MEMOIRE EN REPONSE A L'AVIS MRAE

PROJETS ÉOLIENS DE COUPETZ 2 Coupetz (51)

TotalEnergies Renouvelables France

Figure 2 : Ensemble des postes sources présent autour du projet éolien de Coupetz et Bussy. Source : capareseau.fr le 31/10/2023.

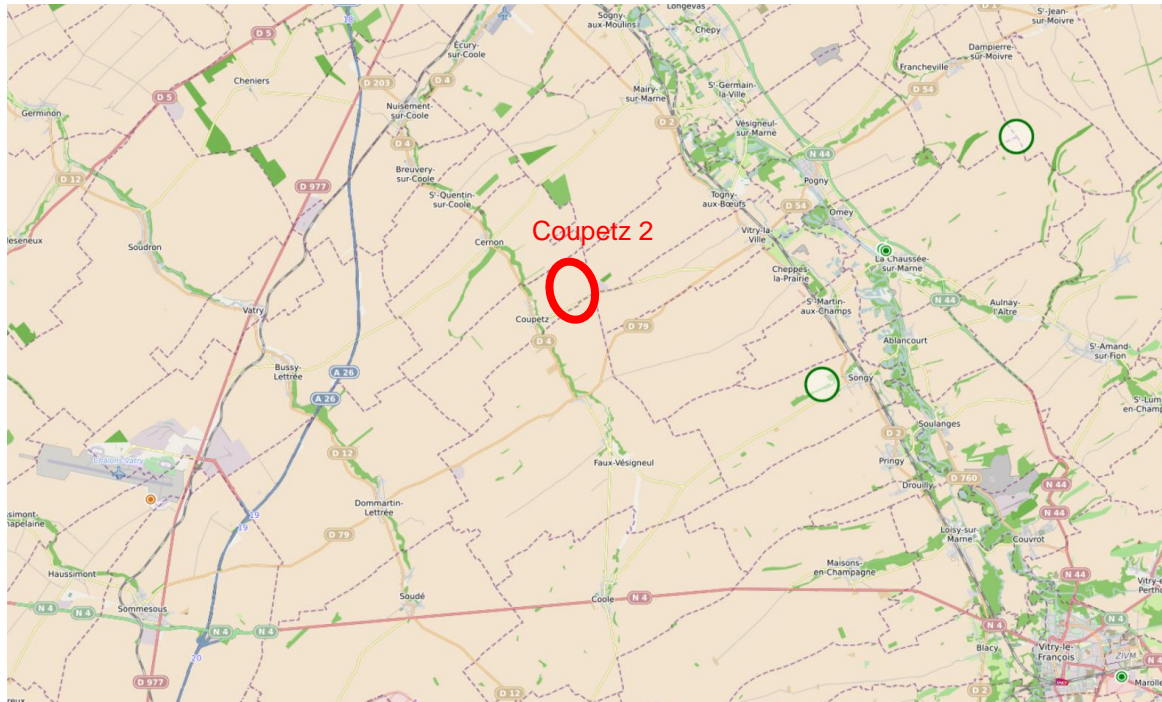
L'Ae recommande au pétitionnaire de préciser le poste source retenu, de démontrer la cohérence du raccordement du projet avec le Schéma régional de raccordement au réseau des énergies renouvelables (S3REnR) Grand Est approuvé le 1er décembre 2022 et d'intégrer dans l'étude d'impact le tracé du raccordement définitif.

Aussi dans l'étude d'impact du projet éolien de Coupetz 2 (page 91), plusieurs postes sources ont été recensés dans un périmètre de 20 km autour du projet : Les postes d'Euport (Aéroport Paris Champagne), de Compertrix, de La Chaussée du Poteau et de Marolles. Il est effectivement à noter

Actuellement (Octobre 2023), ces postes sources sont saturés, le projet se raccordera alors potentiellement à un nouvel aménagement prévu dans le cadre du nouveau S3REN Grand Est qui prévoit notamment la création de 2 postes sources autour de la Chaussée-sur-Marne (d'une puissance de 160 MW chacun). Le projet éolien de Coupetz 2 ayant fait partie du recensement de RTE dans le cadre de la révision du S3REN Grand Est pour l'ajout de postes sources.
